**STRADA DI COLLEGAMENTO VELOCE FORLÌ – CESENA LOTTE 1 E 2  
VARIANTE AL PROGETTO DI FATTIBILITÀ TECNICO ED ECONOMICA  
COMUNI DI FORLÌ E FORLIMPOPOLI (FC)**

**“Documento di VAS – Valsat”  
Rapporto Ambientale**

**- DOCUMENTAZIONE INTEGRATIVA -**

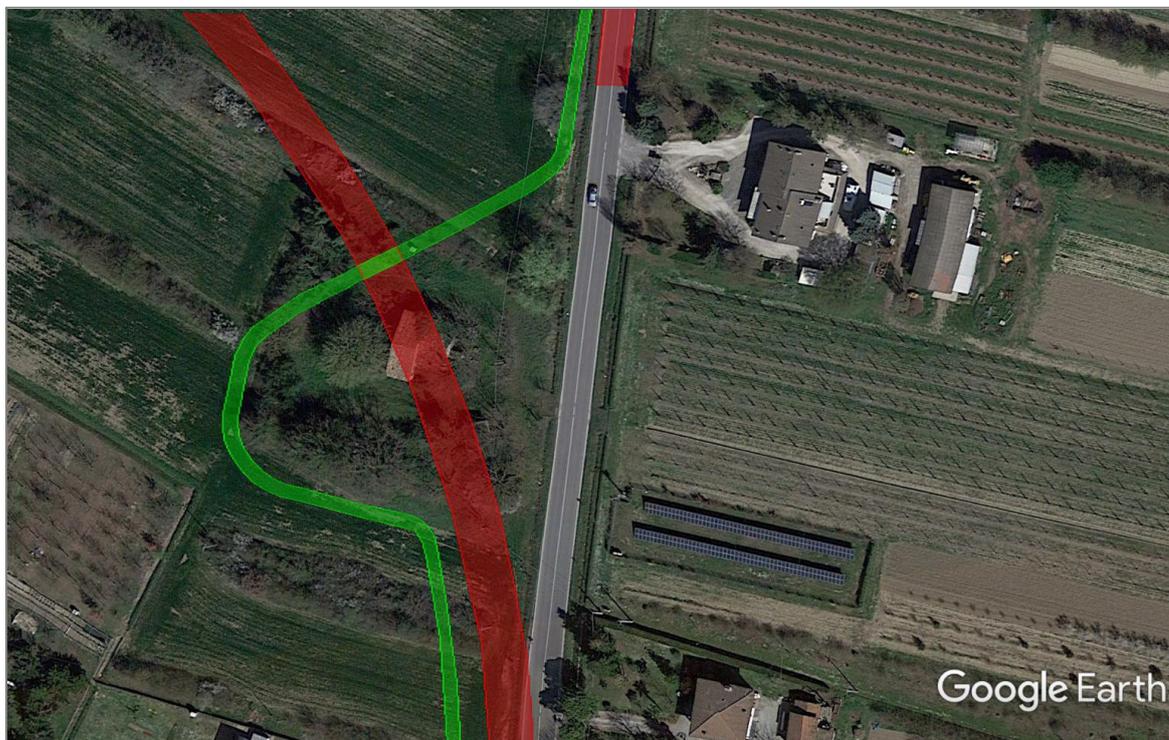
*5. Sulla base della relazione presentata "Relazione tecnica ambientale - componenti vegetazione, flora, fauna ed ecosistemi", si rileva che nell'area di progetto del Lotto 1 vi sono alberature così descritte: albero isolato meritevole di tutela rilevato (Quercia n. 1); Quercia n. 2 (centrale rispetto alle successive due) = diametro 103 cm; Quercia n. 3 (al limite ovest dell'allineamento) con portamento policormico dalla base; Quercia n. 4 (al limite est dell'allineamento in prossimità di via San Leonardo) = diametro 69 cm. Posto quanto già contenuto nelle conclusioni del suddetto studio e che nella relazione generale di VAS/SCREENING si ritiene invece tale impatto trascurabile, si richiede di chiarire se le suddette essenze verranno mantenute o meno, considerato che per la scrivente la rimozione delle stesse non viene ritenuto un impatto trascurabile. Si richiede pertanto di valutare l'impatto legato all'eventuale abbattimento delle citate alberature (in toto o in parte), esplicitando, nel caso specifico, le modalità e le modifiche progettuali che consentano il non abbattimento delle stesse e la non interferenza dell'opera, garantendo comunque la sicurezza stradale;*

In base allo stato di avanzamento del progetto che è in via di completamento al "livello definitivo" e facendo riferimento alla variante specifica in elaborazione che prevede un diverso tracciato sia della viabilità C1, tracciato in rosso, sia della pista ciclabile, tracciato in verde, si vede che si avrà interferenza esclusivamente con la quercia n° 4 posta nella immediata prossimità di via San Leonardo, come viene indicato nelle successive figure.

Quindi si può affermare che gli esemplari n. 2 e n. 3 saranno sicuramente preservate.

Per quanto riguarda la quercia n° 1, ubicata nell'area tra le vie Savadori a nord e Paganello a sud, una opportuna modifica del tracciato della variante di via Savadori, come si vede dall'immagine, consentirà la preservazione anche di questo elemento.

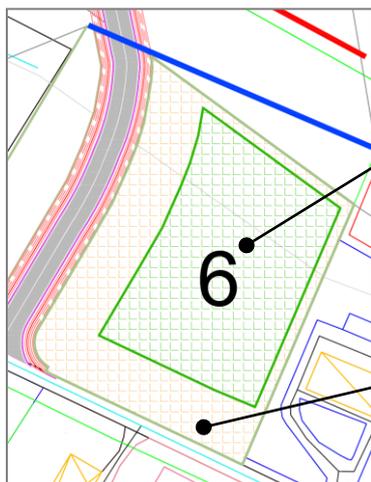
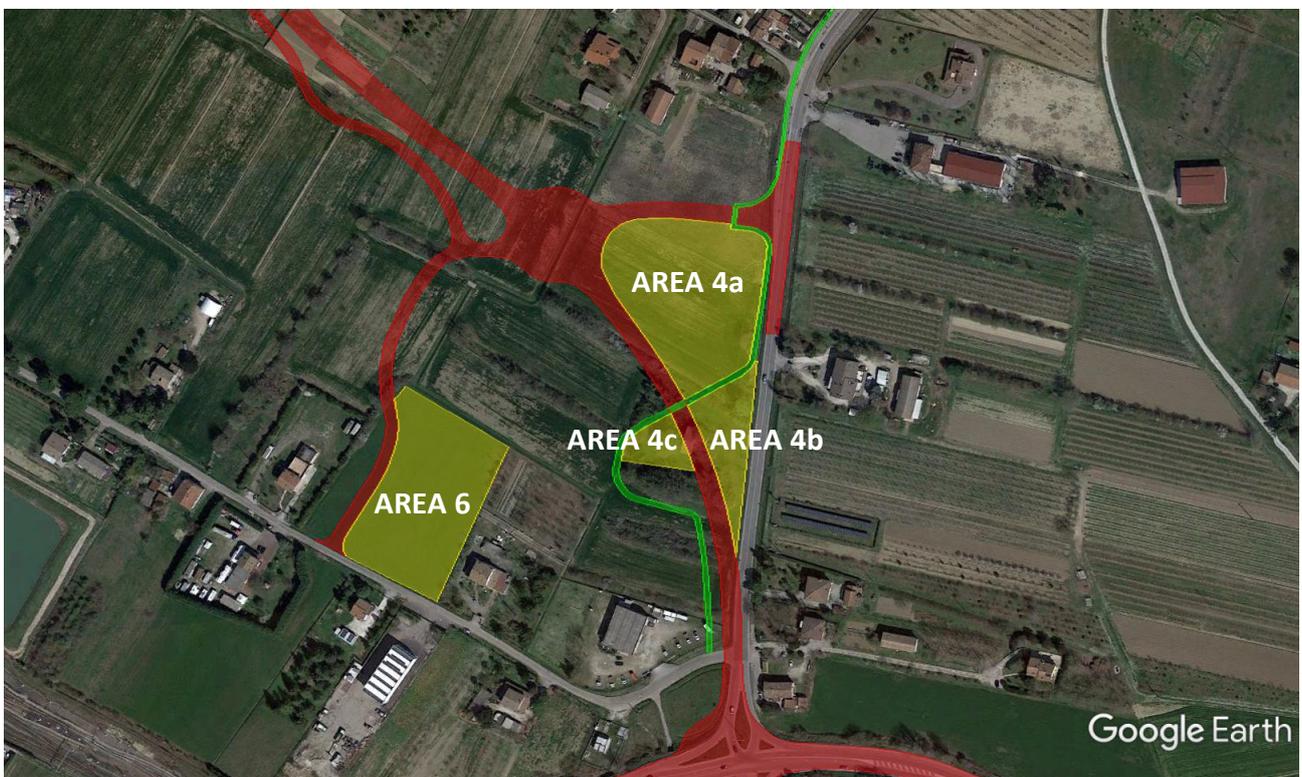
*6. Visto il consumo di suolo previsto pari a 19.950 m2 complessivi tra lotto 1 e 2, si richiede di definire con maggiore dettaglio gli interventi di compensazione accennati nello studio, con particolare riferimento alle aree da boscare, mediante descrizione tecnico/progettuale e apposita planimetria;*

Relativamente al LOTTO 1, sono state individuate le aree indicate nella figura con retinatura gialla; in particolare si tratta di:

- Area 4, con una superficie di circa 10.900 mq, suddivisa in 4a e 4b che si sviluppa nella fascia interclusa tra la nuova viabilità e la via San Leonardo e 4c, compresa tra la nuova viabilità C1 ed il tracciato della pista ciclabile;
- Area 6, con una superficie di circa 7.000 mq., posta tra la via Paganello ed il nuovo raccordo con la viabilità C1 e con la via Savadori.

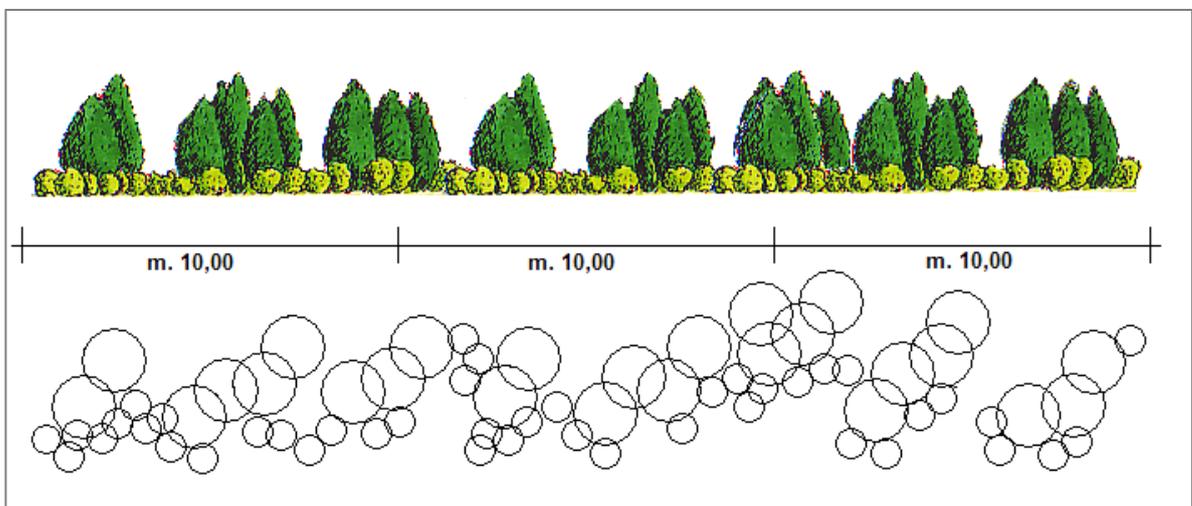
*7. si richiede di chiarire quali misure di mitigazione fra quelle elencate verranno effettivamente realizzate.*

Le mitigazioni previste saranno realizzate mediante la messa a dimora di formazioni arbustive lineari parallele ai tracciati e ubicate nella fascia di rispetto laterale.

Si propone una siepe monofilare ed a tratti monospecifica, con tre diverse specie, tutte caratterizzate da un rapido ed elevato sviluppo, ramificazione fitta e, nel caso del carpino bianco che possiede la semipersistenza delle foglie, funzione di schermo anche durante la stagione invernale.
